PROJET EOLIEN DE LASTIC

Commune de Lastic (63)

**PIÈCE 11 - Mémoire en réponse à l'avis de l'Autorité
Environnementale en date du 12 avril 2022**

Figure 1 : Scénario prévisionnel du raccordement électrique externe (source : carte 66 p352 Volet 4.4 Milieu Naturel)

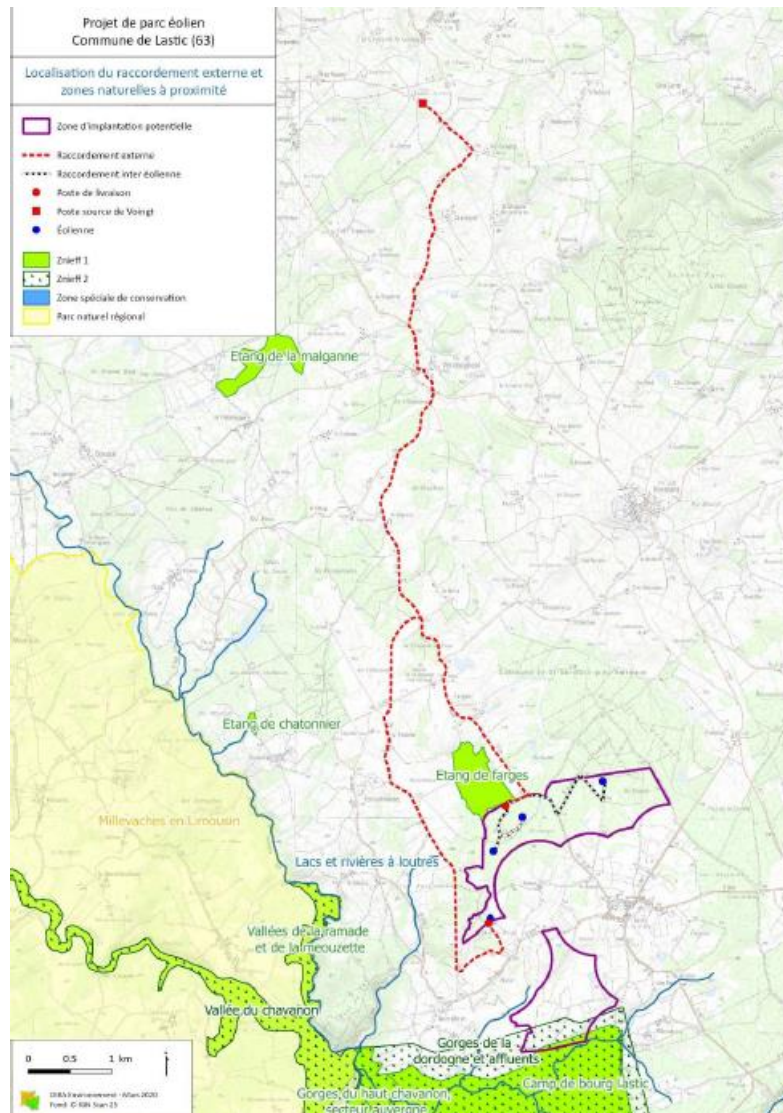
L'Autorité environnementale recommande de préciser les caractéristiques du raccordement du parc au réseau électrique, y compris les travaux nécessaires au poste source de Voingt, d'évaluer ses incidences et de présenter les mesures prises pour les éviter, les réduire et si besoin les compenser.

Le tracé du raccordement définitif, qui se fait en souterrain et a vocation à suivre le réseau de voiries existantes, ne peut être connu qu'à l'issue de l'obtention de l'ensemble des autorisations administratives du projet, en lien avec le gestionnaire du réseau qui est en maîtrise de cet aspect. Ils ne font donc pas l'objet de la présente Demande d'Autorisation Environnementale (comme indiqué au 5.2.7.3 p235 de l'EIE). Les tracés

prévisionnels sont indicatifs. Ils empruntent, depuis les deux postes de livraison, la départementale RD98 jusqu'à Verneugheol puis la départementale RD551 jusqu'au poste source de Voingt. Aucun zonage écologique n'est traversé (cf figure 2).

Figure 2: Relevé pédologique de la version 3 finale (source : carte 52 p291 du volet 4.4 de l'EIE)

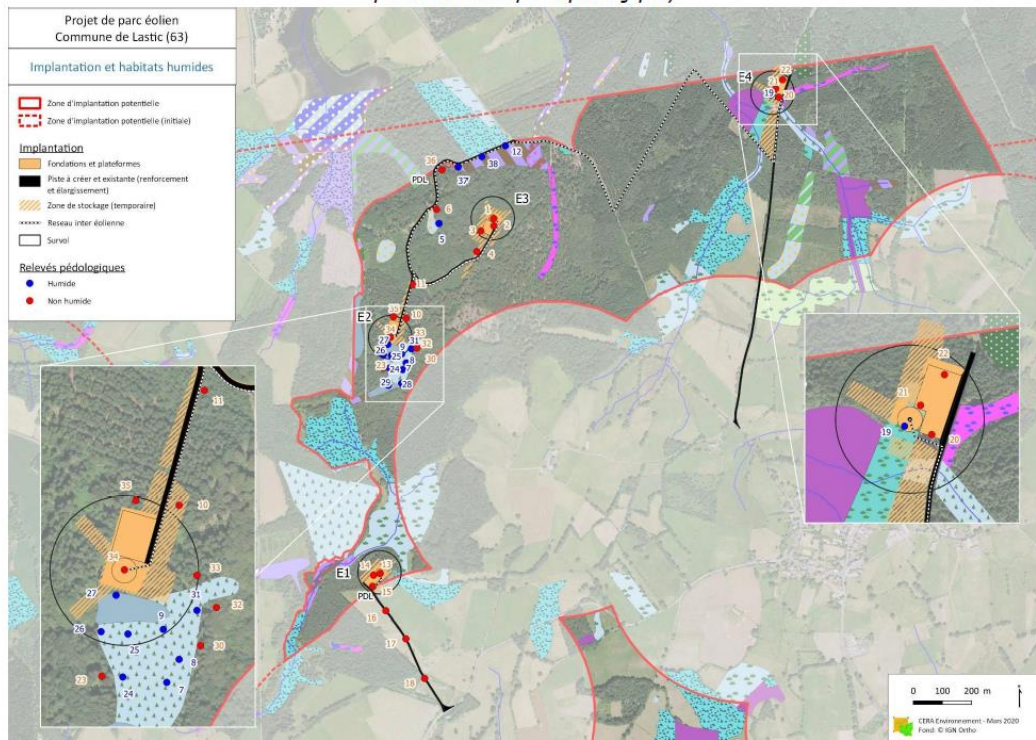
L'Autorité environnementale recommande de compléter l'inventaire des zones humides, uniquement réalisé sur la base de critères botaniques, par des sondages pédologiques.

Des sondages pédologiques ont été réalisés sur l'ensemble des habitats impactés par ces différents aménagements. Tous les habitats impactés ont bien été inventoriés conformément aux attentes de la législation. Ces éléments sont précisés dans la partie E.2.2. du Volet 4.4 de l'étude d'impact.

Dans la logique de la démarche ERC (Eviter Réduire Compenser) de l'étude d'impact, les aménagements initiaux de la variante V3 ont été modifiés suites aux résultats des sondages afin de minimiser l'impact sur les zones humides du projet. Cela est mentionné par ailleurs en page 13 de l'Avis MRAE.

Figure 5 : Sensibilités des bourgs et hameaux de l'aire d'étude immédiate (source : carte 26 p87 du volet 4.3 paysager)

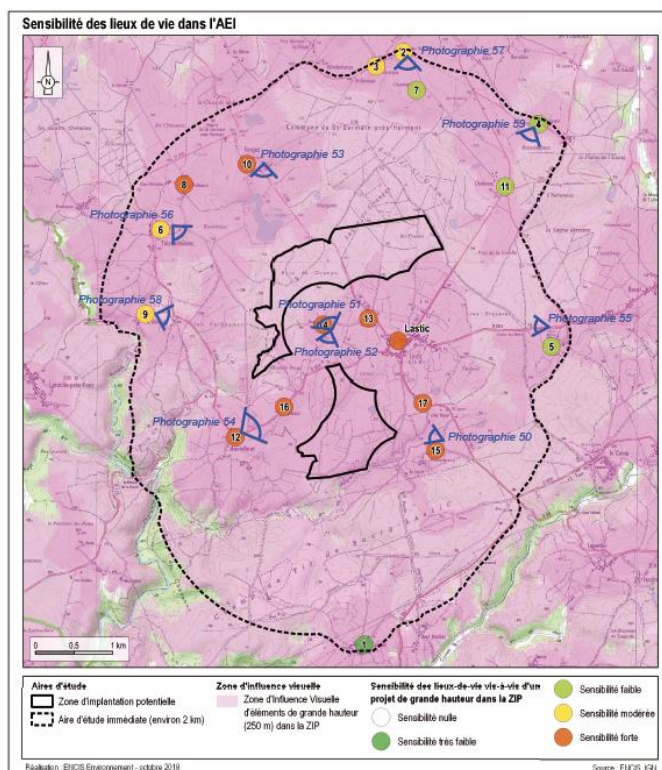
L'Autorité environnementale recommande de déterminer ou réévaluer les niveaux d'enjeux pour certains sites (villages, sites inscrits), de reconsidérer ou démontrer les niveaux de sensibilité retenus pour d'autres (vallée de la Dordogne, promenade des murs à Herment), et de lever les incohérences du dossier sur le nombre de villages présentant une sensibilité modérée.

La carte ci-dessous représente la sensibilité des lieux de vie les plus proches de la zone d'implantation potentielle. Elle identifie :

- Huit hameaux présentent des sensibilités fortes (La Prébrière, Chez Mandon, Montelbrut, les Bareye, Grange, Villesebroux, Miozat, Chez Rozier)
- Quatre hameaux présentent des sensibilités modérées (Boisset, Le Betz, Chambessous, Chadeaux)
- Quatre hameaux présentent une sensibilité faible (Boisset, Le Betz, Chambessous et Chadeaux)
- Un hameau présente une sensibilité très faible (Cornes)

Figure 6 : Données météorologiques de long terme (Source : Figure 6 p18 du volet 4.2 Acoustique)

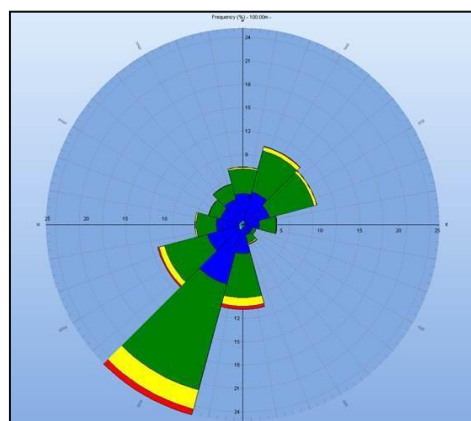
L’Autorité environnementale recommande de justifier de façon plus précise la raison pour laquelle des mesures de bruit résiduel n’ont pas été réalisées sur une période plus importante et en hiver, en l’absence de feuillage ou lorsque les activités agricoles sont de moindre importance, et le cas échéant de compléter les mesures.

L’analyse de la rose des vents de long terme permet d’identifier deux principaux secteurs de vents : le secteur Sud-Ouest, où les vitesses de vents les plus élevées sont majoritairement observées, et Nord-est.

Figure 9 : Parcelles concernées par la mesure R8 (source : carte 67 p368 du Volet 4.4 Milieu Naturel)

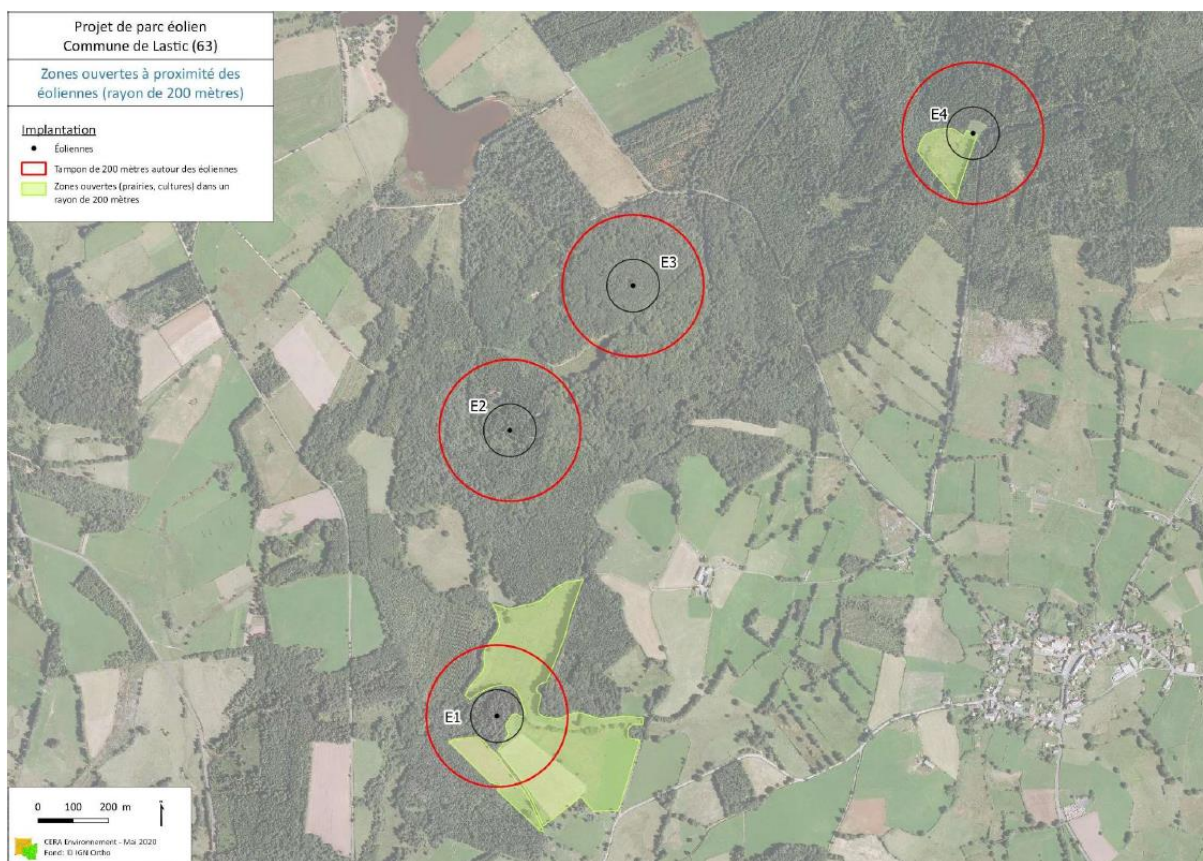
L'Autorité environnementale recommande de représenter sur un plan les surfaces agricoles situées à moins de 200m des éoliennes qui seront susceptibles d'induire la mise à l'arrêt des éoliennes en période de fauche ou de récolte, et de présenter précisément le dispositif opérationnel de mise en œuvre de cette mesure.

La carte 67 (p368 du Volet 4.4 Milieu Naturel de l'étude d'impact) présente la localisation des parcelles concernées par la mesure R8 « Arrêt et mise en drapeau des éoliennes lors des fauches et récoltes ». Seules les éoliennes E1 et E4 sont concernées. Les éoliennes E2 et E3 n'ont pas de champs ou prairies

Des promesses d'obligation réelles environnementales ont été signées avec la majorité des propriétaires/exploitants des parcelles concernées : A211, A214, A215, A222, A157, A155, A154, A152. Ces accords seront joints au dossier d'étude d'impact pour l'enquête publique. Ils mentionnent que l'exploitant de la parcelle concernée indiquera à la CPENR de Lastic :

- le type de culture qu'il y aura sur la parcelle
- les dates de travaux agricoles spécifiques (fauche, moisson ou labour) au moins 3 jours avant leur réalisation
- toute mortalité constatée de gros et petit gibier à moins de 200m d'une éolienne dans les plus brefs délais.

L'arrêt de l'éolienne concernée devra débuter au moment du passage du tracteur et se poursuivre pendant les 2 jours suivants l'intervention.

Figure 13 : Etude des saturations visuelles depuis Briffons (Source : carte 46 p 176 du Volet 4.3 Paysager)

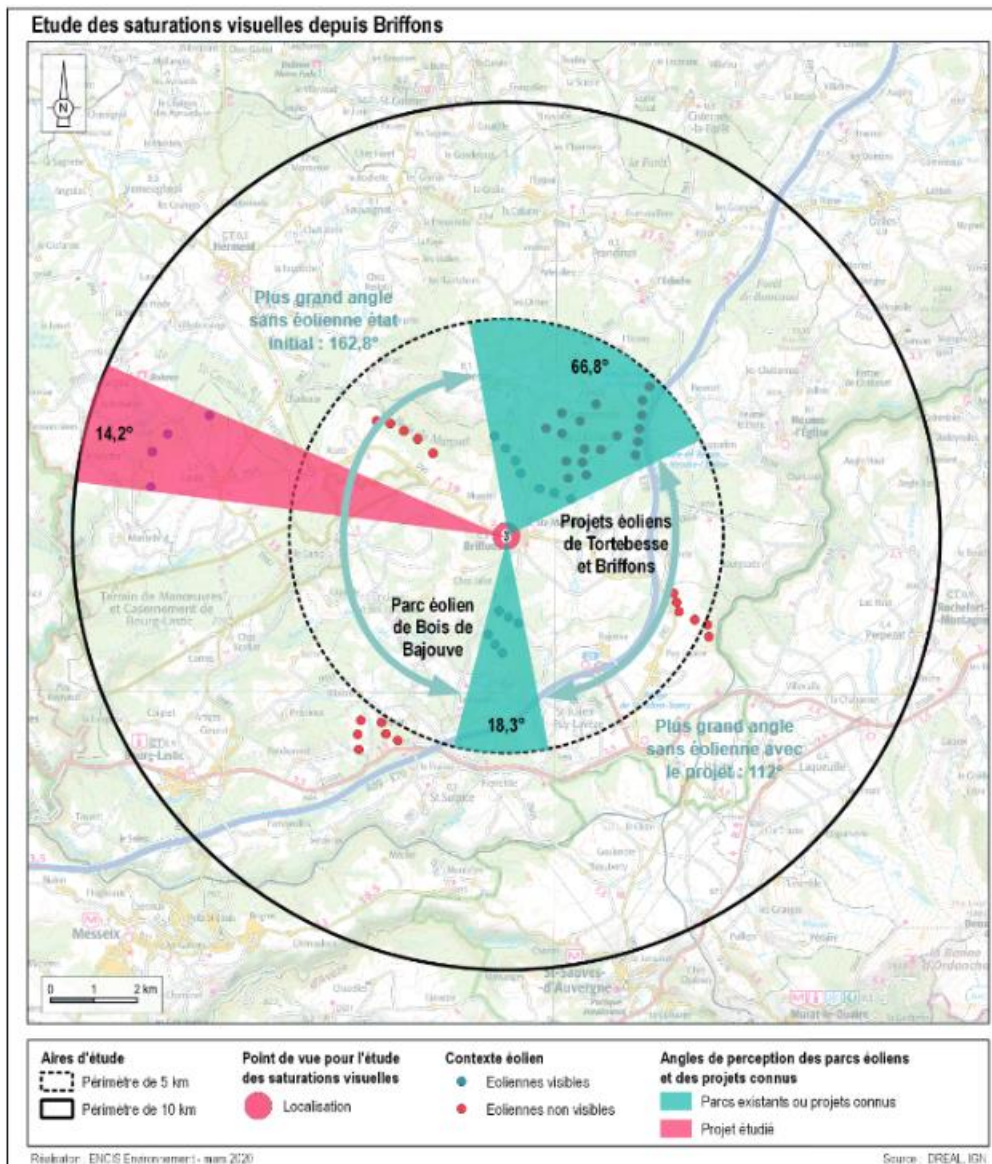
L'Autorité environnementale recommande de réévaluer la qualification des impacts paysagers du projet au sein de l'aire d'étude rapprochée, notamment pour le site inscrit de la promenade des murs à Herment et pour le bourg de Laroche-près-Feyt où le projet aura un impact fort sur les paysages.

L'étude de saturation visuelle réalisée depuis Briffons nous indique dans l'état projeté que le projet de Lastic s'inscrit dans le périmètre de 10 km, dans le plus grand angle de respiration de l'état initial (162,8°), qui se trouve alors divisé en deux. Ces deux angles restent toutefois importants (87,4° et 61,1°). Le projet est peu prégnant car lointain, les autres parcs visibles étant beaucoup plus proches (1,3 et 1,7 km). Un angle sans éolienne de 112° est préservé à l'est. Il n'y a par conséquent pas d'effet d'encerclement, de larges espaces de respiration visuelle étant préservés depuis Briffons. **Il est à noter qu'il s'agit d'une vue ponctuelle et que le projet de Lastic n'est pas perceptible depuis le bourg, depuis lequel les angles de respiration visuelle sont donc préservés.**

Figure 14 : Carte du bruit particulier – impacts cumulés (source : Figure 21 p52 du Volet 4.2 Acoustique)

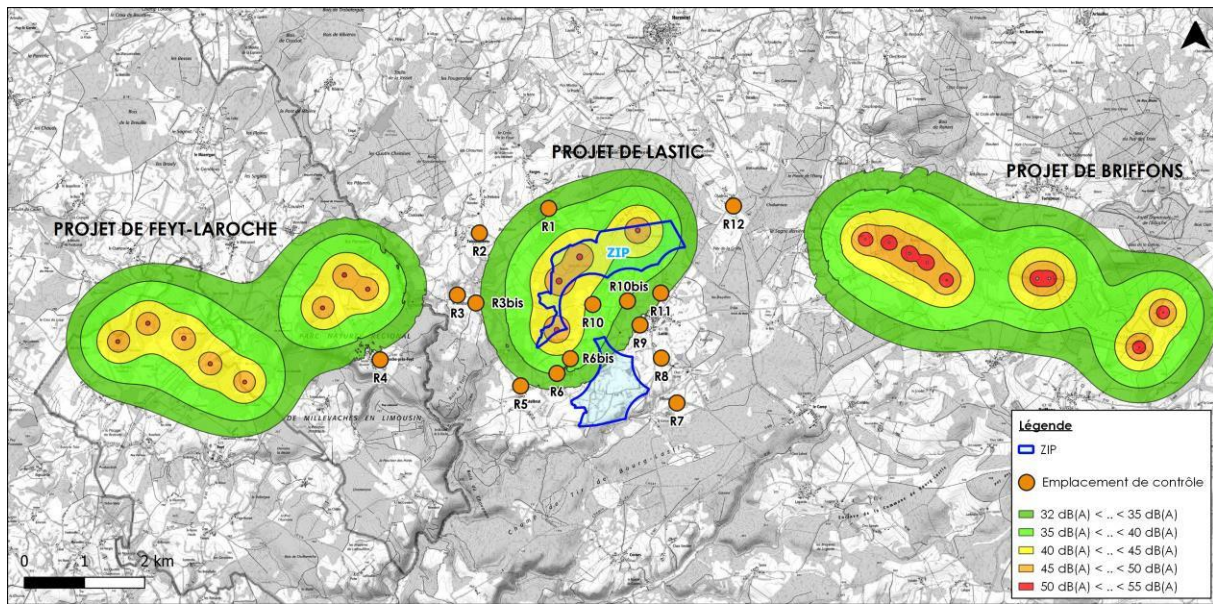
L'Autorité environnementale de réaliser une analyse des impacts cumulés sur l'environnement acoustique du projet avec le parc éolien de Briffons.

De même, au point R12 « Chateau » le niveau de bruit résiduel nocturne est de 35,5 à 8 m/s, la contribution sonore est de 26,4 dB(A) pour le projet de Lastic et de 21,1 dB(A) pour le parc de Briffons.

L'impact sonore cumulé est donc nettement inférieur au bruit résiduel actuellement présent dans ces conditions.
